Licitación Pública de la Obra:

**"CONSTRUCCIÓN ALCAIDÍA DE LAS FLORES"
SANTA FE – DEPARTAMENTO LA CAPITAL
PROVINCIA DE SANTA FE**

CIRCULAR N° 4 – CON CONSULTA

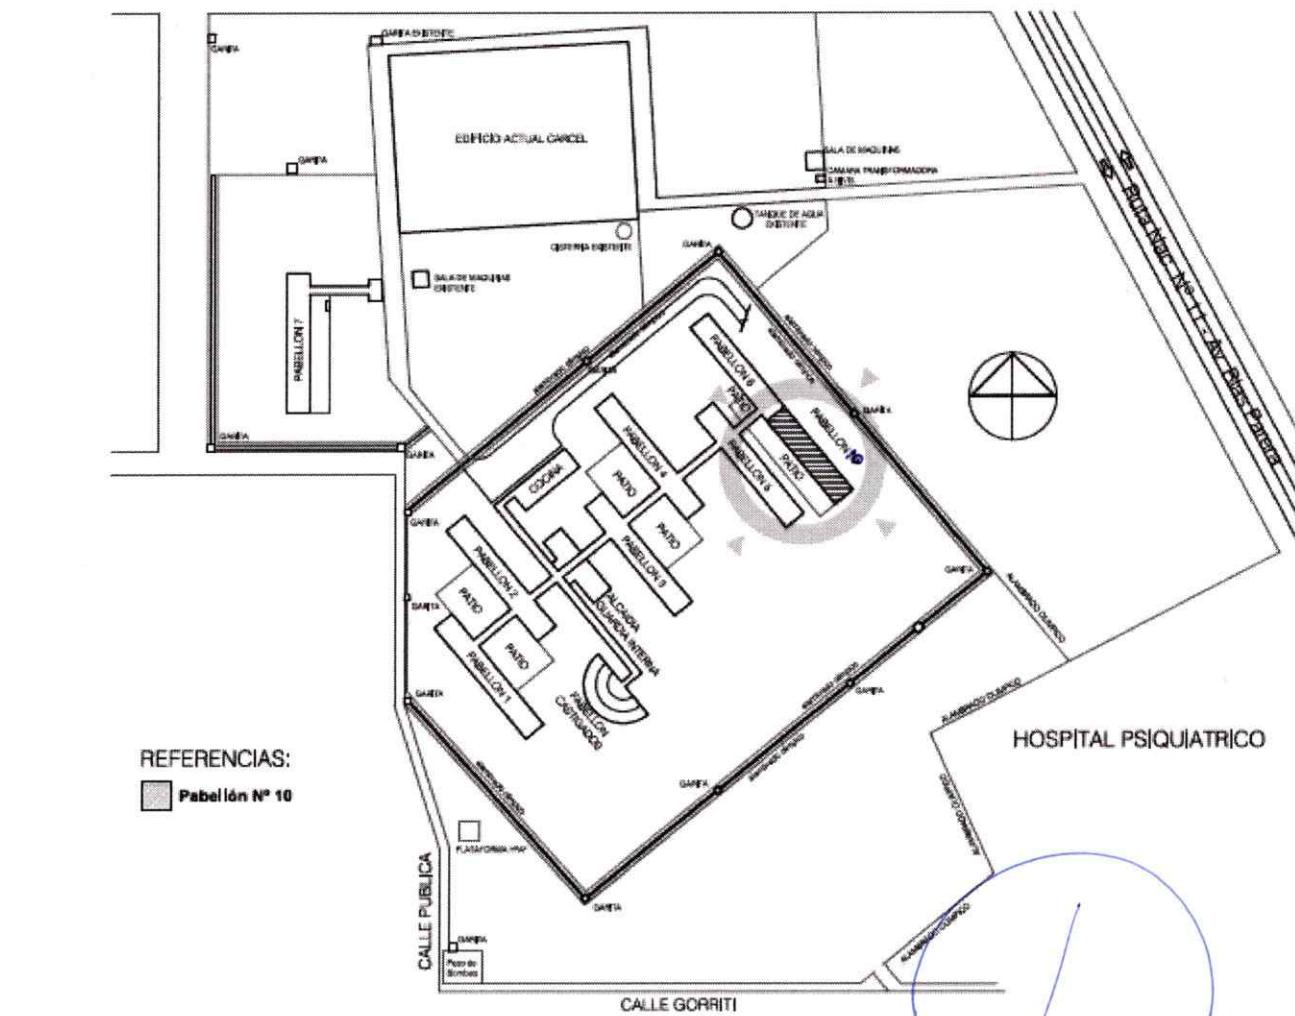
ITEM 02.2. Solicitamos nos indiquen la referencia del nivel 0.00 de proyecto respecto al del terreno existente, a fines de computar correctamente este ítem.

Las especificaciones de P.E.T.P. para el ítem 02.2 Relleno y Terraplenamiento indica lo siguiente:
“El Contratista realizará los rellenos y terraplenamientos necesarios tomando en consideración los niveles del Pabellón N°10, de la Unidad Penitenciaria N° 2, tanto de pisos interiores como de veredas exteriores perimetrales.” Se adjunta croquis de ubicación referenciando el Pabellón N° 10.
